REFERENCIA: PROCESO GUBERNATIVO DE CONCESIÓN Y REGISTRO DE
LA PATENTE MODELO DE UTILIDAD: " CEPILLO DENTAL CON
DISPENSADOR DE CREMA DOS EN UNO ".

EXPEDIENTE: 06 009176

ASUNTO	Radicación	06 – 9176
	Trámite	003
	Evento	001
	Actuación	430
	Oficio	Nº 08129
	Folios	004

CONCEPTO TÉCNICO n.º 2244

NOVENO.- Para mayor ilustración a los funcionarios de la Superintendencia de Industria y Comercio, anexamos para que se tenga en cuenta el dibujo del CEPILLO DENTAL DE BOLSILLO CON DISPENSADOR DE CREMA RECARGABLE, para que se verifique su total funcionamiento:

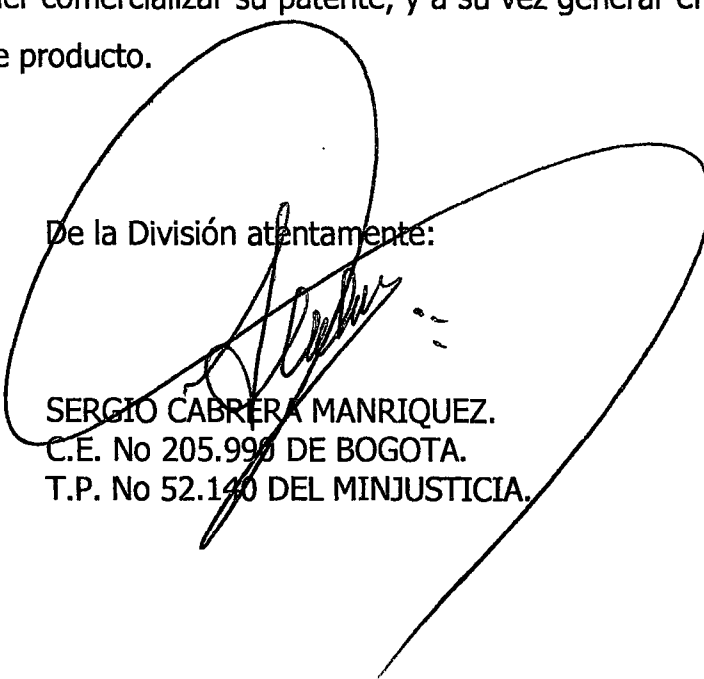
- (7) El sistema de acople y ajuste entre el cepillo y el dispensador partes 1 y 17 en el despiece del dibujo antes expuesto, se hace por medio de un cono murse de 1½.(ver página 5 de la respuesta, folio 43)

DESPIECE

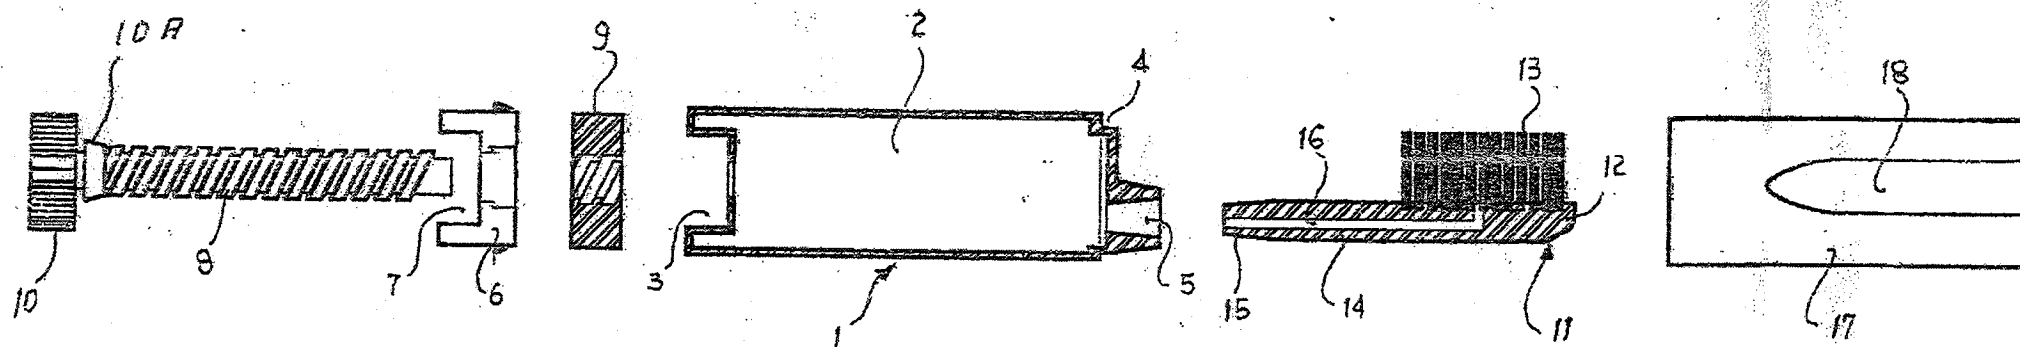
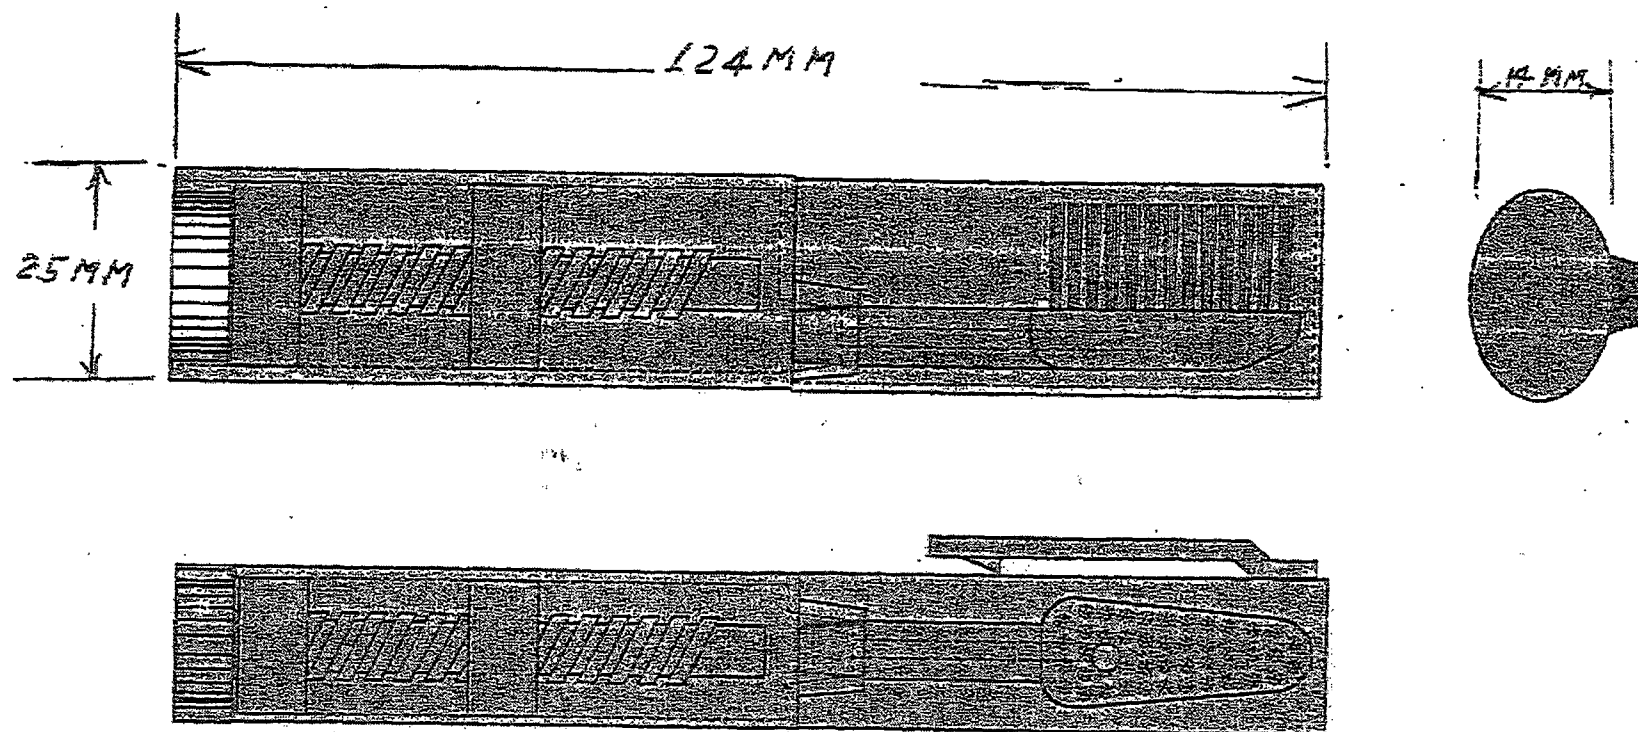
- (17) ...y que tienen también la tolerancia que da la libertad de giro que requiere el tornillo... (ver página 5 de la respuesta, folio 43)
- (18) En el folio 47 se anexaron nuevas figuras -una de las cuales, al costado derecho, tiene forma elíptica-, sin numeración consecutiva,...

- (19) ...en las cuales se incluyen las siguientes dimensiones 124 mm , 14 mm

consideraron en la solicitud inicial, es triplemente defectuosa: porque además de ampliar el campo de la protección que le corresponde; dentro de la descripción no se mencionan estos detalles, es decir, lo que se reclama no tiene sustento; y, en una de las figuras modificadas se ilustra una forma elíptica, no ovoide.

El solicitante no presentó las correcciones a los dibujos, como lo exigió el Concepto Técnico n.º 0592, folios 18 y 19.
